**화포천 하천기본계획(변경) 수립 및 하천구역결정(안)
전 략 환 경 영 향 평 가 서 (초 안)
- 공고·공람 및 주민설명회 개최 결과 -**

2022. 09

경동엔지니어링

□ 주민의견 : 하도준설(1)

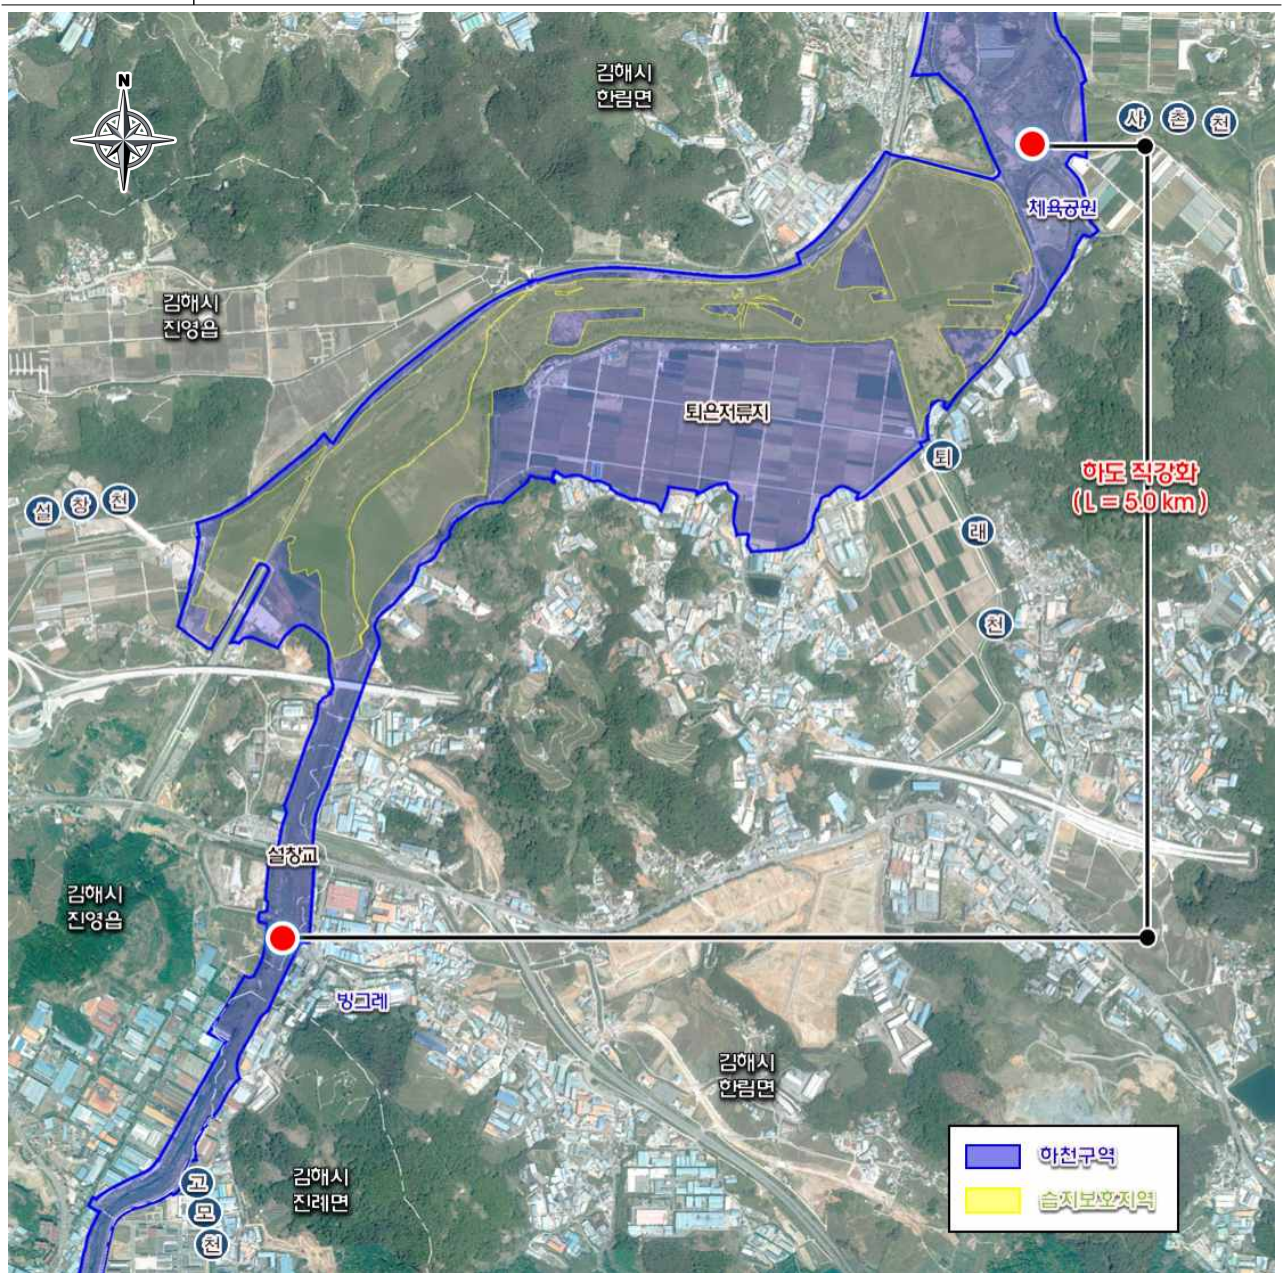
구분	하도 직강화 공사	의견제출인	이장단장, 자치위원장, 임병엽, 박완
주민 의견	○ 물이 잘 안빠지는 원인을 정확히 파악하고 직강공사 구간 늘일 것 ○ 습지보호를 이유로 직강공사 포기하면 공사 망친다 ○ 빙그레 공장 옆에서 수로 직강공사를 화포체육공원까지 할 것		
조치 계획 (안)	○ (미반영) 화포천은 홍수시 한림배수펌프장에 의해 배수되는 하천으로, 홍수시 유수지수위가 고모천 합류점까지 동일한 수위로 형성되는 하천으로 화포체육공원~설창천 합류점까지는 습지보전법 제8조에 따라 지정된 습지보호지구로 금회 하도정비계획은 수립하지 않았음. 또한, 하천기본계획 수립 지침에 따라 자연생태계 및 역사·문화적 고유성 유지 등을 위해 보전가치가 특별히 높은 곳으로써 공간관리계획 상 특별보전지구로 관리 예정임.

□ 주민의견 : 타관리청 시설물(1)

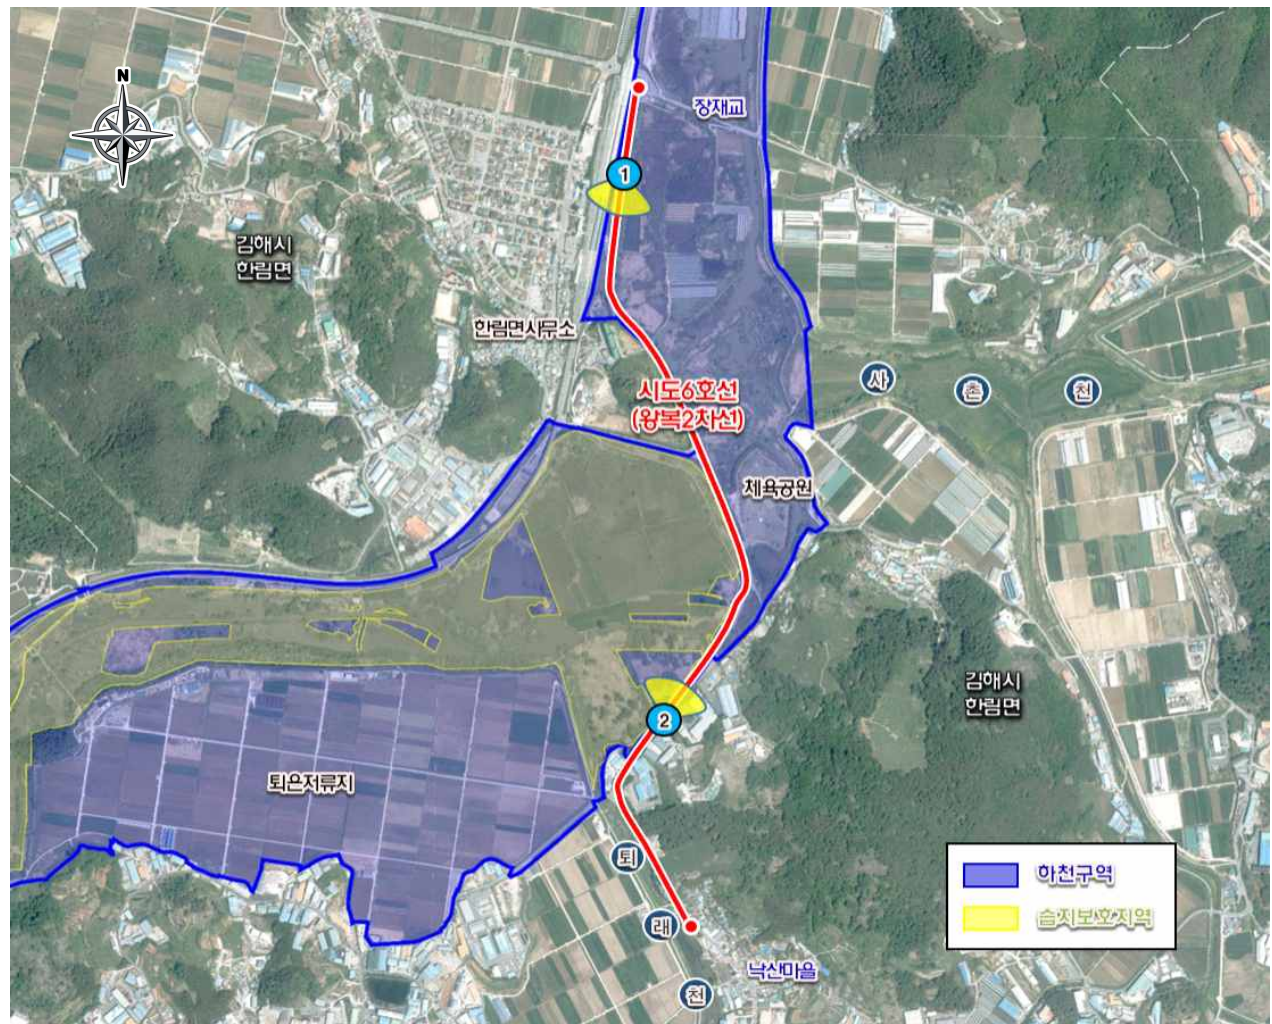
구분	도로 확장	의견제출인	이장단장, 자치위원장, 김병길
주민 의견	○ 장재교에서 낙산마을까지 왕복 4차선 도로가 되도록 할 것 ○ 장재교에서 낙산마을입구까지 기존 도로 옆 2차선 정도 추가하여 성토를 해 줄 것 ○ 기존 도로 옆 왕복 2차선+ 왕복 4차선으로 성토(장재교에서 낙산마을 입구) ○ 제방 성토시 앞으로 도로확장 될 것 충분히 고려할 것		
조치 계획 (안)	○ (미반영) 장재교에서 낙산마을로 이어지는 도로는 현재 왕복 2차선의 시도6호선으로써, 향후 교통수요량 증가 등으로 도로 확장계획과 필요성 검토는 「도로법」에 의해 도로관리청(김해시)에서 검토가 이루어져야할 것으로 판단되며, 하천기본계획은 도로확장에 따른 하도저류량 감소는 치수적으로 불리하여 미반영 하였으며, 여유고부족에 대해 보축계획만 반영함.

□ 주민의견 : 타관리청 시설물[2]

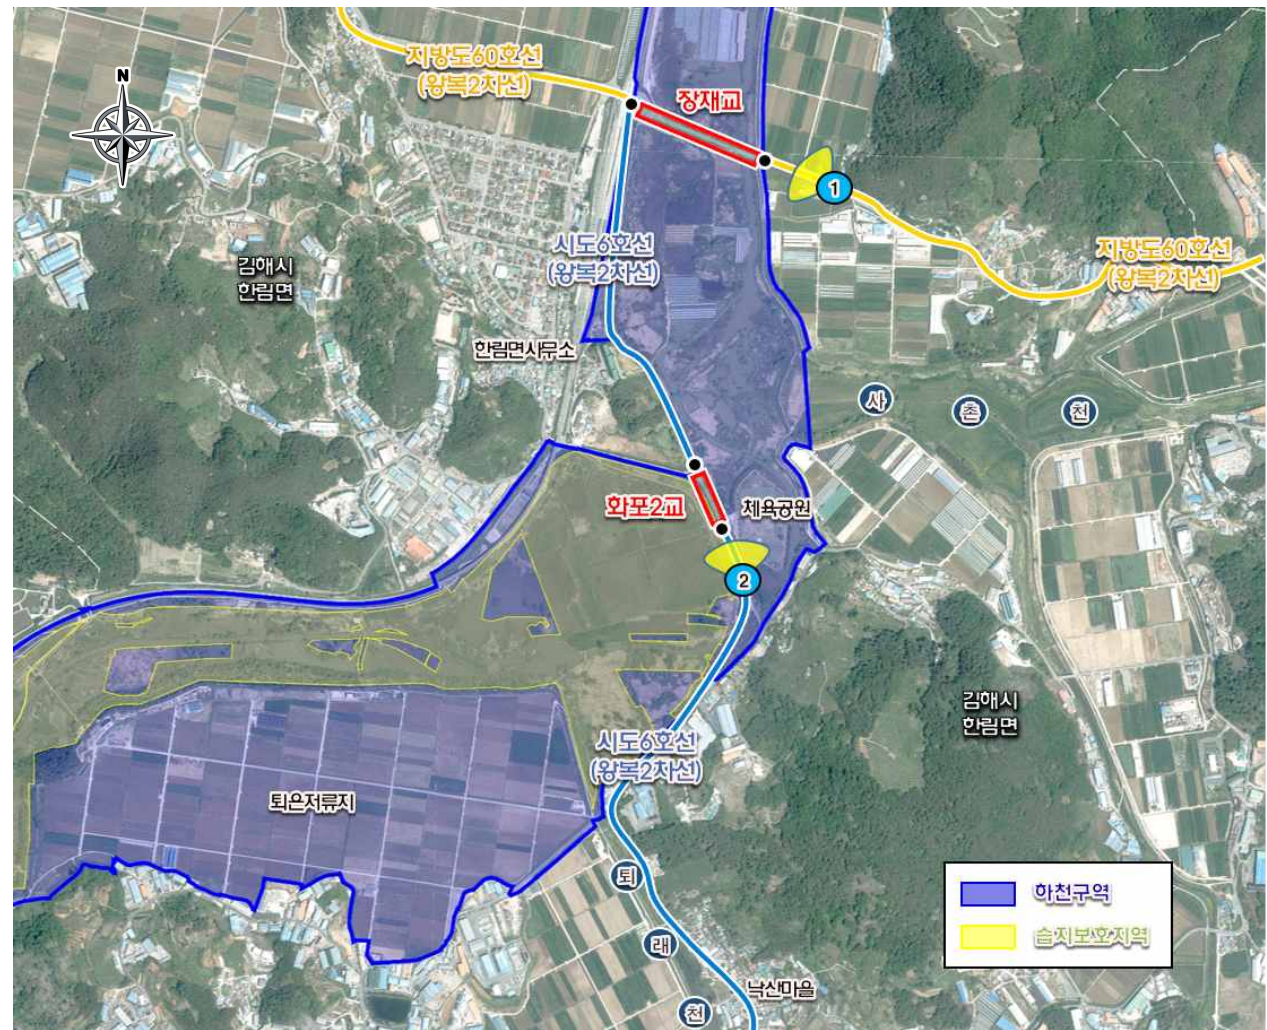
구분	교량 확장	의견제출인	이장단장, 자치위원장, 황철무, 최현술, 김규태, 우지형,
주민 의견	○ 향후 화포천 진입도로가 넓혀지게 되면 현재의 2차선 다리로는 좁을 것이 분명하니 4차선으로 해 줄 것 ○ 교량설치 계획시 도로상황을 고려하여 4차선 교량으로 해야 될 곳 확실히 할 것 ○ 장재교 왕복 4차선, 화포2교 왕복 4차선으로 하시오		
조치 계획 (안)	○ (미반영) 도로 확장계획과 필요성, 확장도로에 따른 교량폭 검토는 「도로법」에 의한 도로관리청(김해시)에서 검토가 이루어져야 할 것으로 판단되며, 하천기본계획은 교량능력검토 및 정비계획(교량의 재설치 유무)만 제시함.

□ 주민의견 : 타관리청 시설물(3)

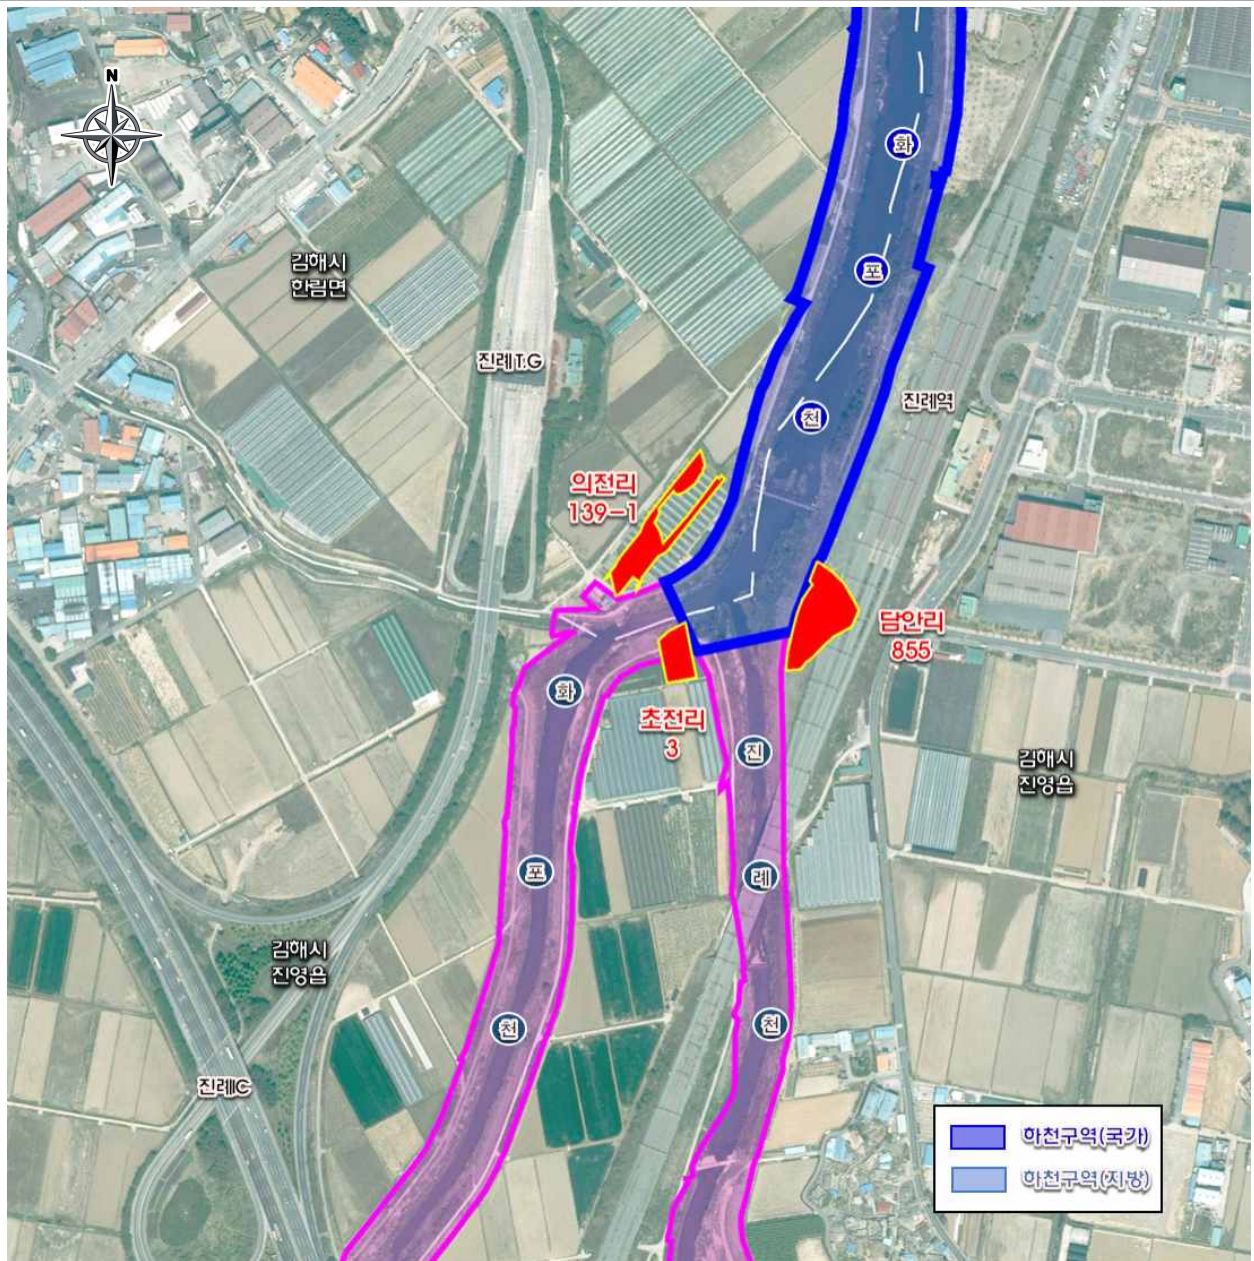
구분	지방하천 시설물	의견제출인	박진철
주민 의견	○ 화포천 상류지역(의전리139-1, 초전리3, 담안리855)에 농기계가 이동할수 있도록 통행로 설치 및 화포천 상류->하류지역까지 하천제방을 이용하여 생태탐방로 개설 건의합니다		
조치 계획 (안)	○ (부분반영) 화포천(국가하천) 시점부는 하천폭, 여유고 등 하천설계기준을 만족하는 구간으로 별도의 계획이 수립되지 않았으며, 건의하신 통행로 설치구간은 지방하천인 화포천 및 진례천으로써 하천관리청(경상남도청)에서 교량신설 등이 검토될 수 있도록 보고서에 제시하겠음.

□ 주민의견 : 오서교

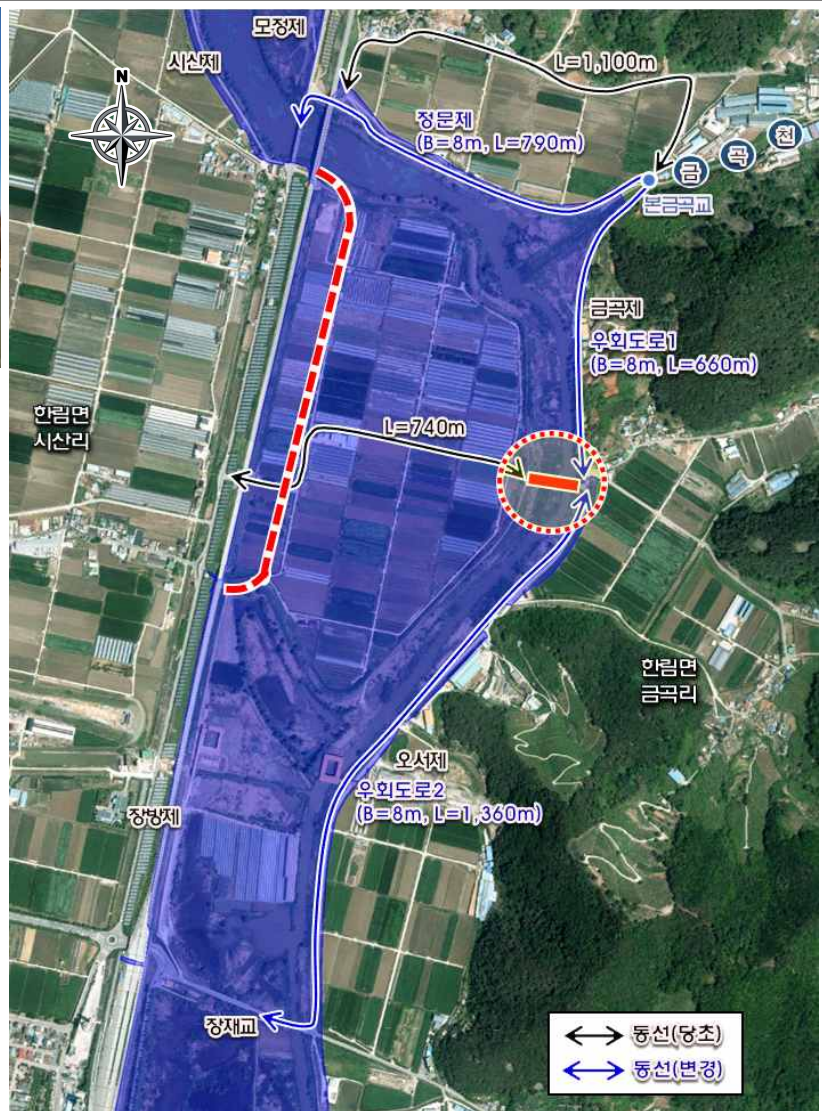
구분	철거 반대 및 우회도로 설치	의견제출인	이장단장, 자치위원장, 김태우, 장미옥, 김원호 외 107인
주민 의견	○ 화포1, 2지구 내오서, 외오서마을 기존다리철거는 하지말고 기존길 사용 하도록 할 것 (침수교처럼 이라도해서 주민들이 통행토록 할 것) ○ 기존 오서교 방향과 다른 인근 도로의 2차선 확장으로는 오서교 철거의 대안으로 적절하지 않아 오서교 철거 반대 ○ 금곡리 정촌마을에서 오서마을로 통하는 다리를 만들어 주시오 그리고 2차선 도로를 만들어 줄 것 ○ 오서마을 우회도로 개설시 왕복 2차선으로하고, 신설교량1개 놔주시오		
조치 계획 (안)	○ (부분반영) 서부농장 하도화 계획으로 서부제 철거 및 오서교 능력부족을 고려하여 철거를 계획하였음. 기존 서부제 및 오서교를 준치 또는 잠수교 등의 대체구조물 설치 시 화포천 하도 저류량 감소로 추가적인 치수대책이 필요하며, 우회도로 개설 안으로 정문제 제방둑마루폭 확장(3m→8m)을 계획하여 금곡제와 동일한 폭으로 계획하였음.

□ 주민의견 : 주민편의시설(1)

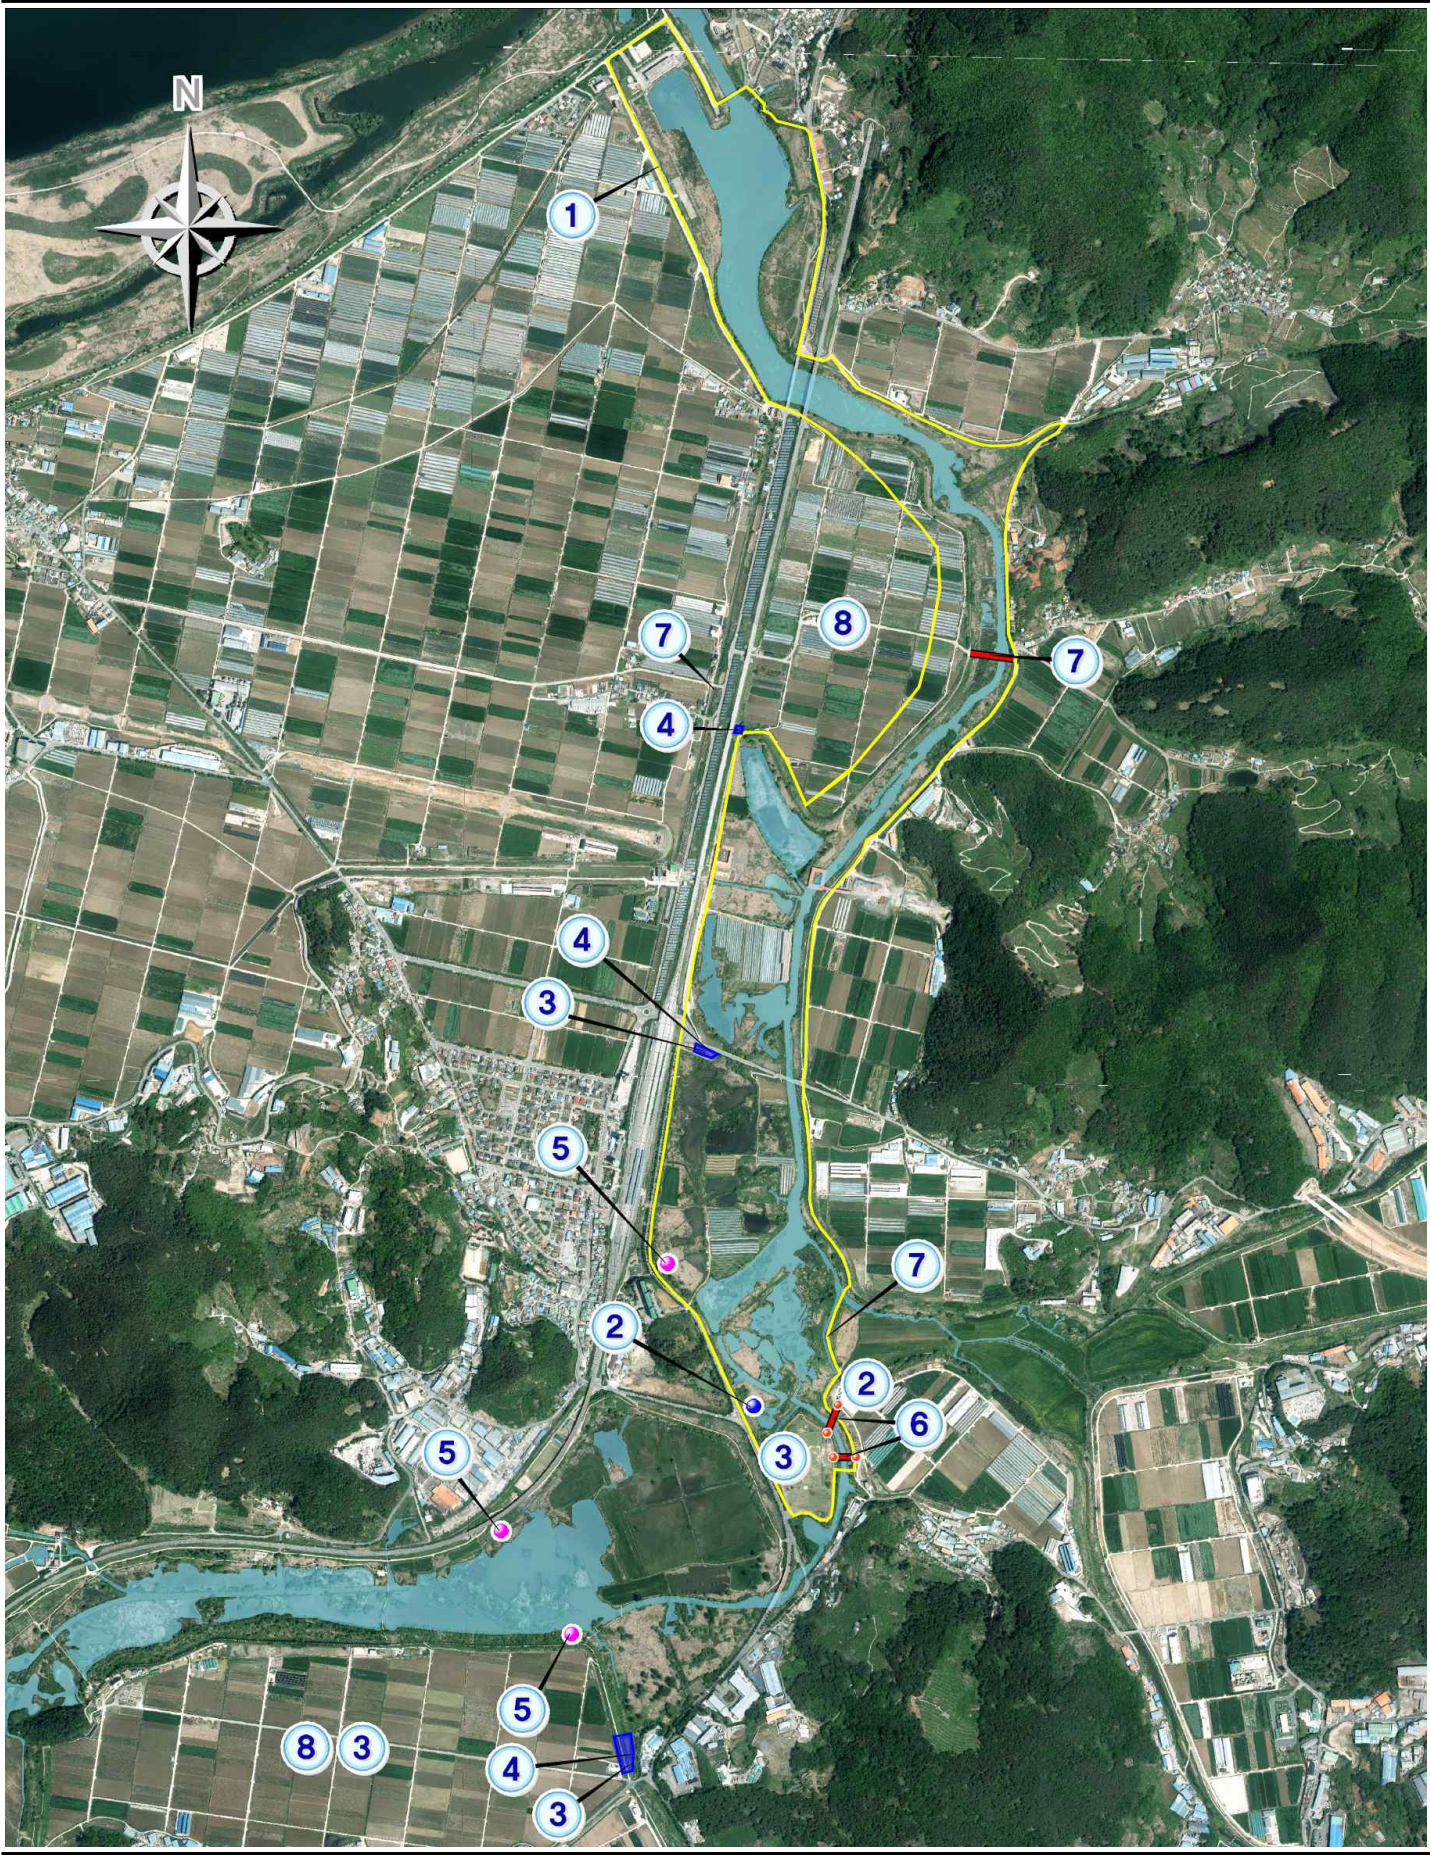
구분	하천구역 내	의견제출인	이장단장, 자치위원장, 배중철, 선영수, 남경옥, 박순도, 차외진, 김찬말, 양환석, 박준홍, 최미령, 김재근, 정명술, 송유대
주민 의견	○둘레길 꼭 만들 것, 하도 준설지역 등에 주민편의시설 만들어 주었으면 합니다 ○화포천 체육공원 앞 나루터외 주차장 편의시설 만들어 주었으면 합니다 ○화포1,2지구 하도준설지역 생태공원, 운동시설 만들어 줄 것 ○화포 체육공원과 제방을 연결하는 다닐 수 있는 다리와 목재 데크를 만들어주세요 ○땅이 저류지로 들어가게 해 주는 주민들의 마음을 알고 이용하기 좋은 별도의 시설을 들어 줄 것 ○화포천 주차장 3개 만들 것 (장재교 앞,화포 돌 공장 옆, 퇴은농장) ○둘레길 만들고 연결다리 3개 만들 것 (오서마을앞 서부농장 연결다리, 부평마을 앞 흔들다리, 어은제방 옆 흔들다리) ○하천부지 내 주차장 3개, 스포츠 시설 2개소, 나루터 등 화장실 6개 만들 것 ○쉼터(팔각정)만들어 줄 것 ○둘레길 만들고 거기에 쉬는 의자도 만들 것 ○스포츠 시설을 서부농장 1지구에 또 퇴은농장에 1개 만들어 줄 것 ○화포 체육공원 맞은편 나루터를 만들어 줄 것 ○화포천 둘레길 만들어 줄 것 ○나루터 화포체육공원 옆 1개소 (선착장) ① 둘레길 ② 나루터(선착장) ③ 주차장 ④ 화장실 ⑤ 쉼터 및 팔각정 ⑥ 목재데크 ⑦ 연결다리 및 흔들다리 ⑧ 생태공원 및 운동시설		
조치 계획 (안)	○(미반영) 「하천법」 제25조에 따른 하천기본계획의 수립범위는 동법 제2조에 따른 하천(하천구역과 하천시설을 포함)을 중심으로 하천의 정비·이용·관리 등을 위한 종합계획으로 「하천법」 제2조에 정의된 하천시설* 외 주민편의시설 설치 계획은 포함되지 않으며, 하천공사계획 수립 시(실시설계 단계)시 해당시설물의 반영가능여부를 검토될 수 있도록 주민설명회 건의의견 결과를 하천기본계획 보고서에 수록하겠음. *하천시설 : 제방, 호안, 수제, 뚝, 하구둑, 홍수조절지, 저류지 지하하천, 방수로, 운하, 인박, 물양장 등
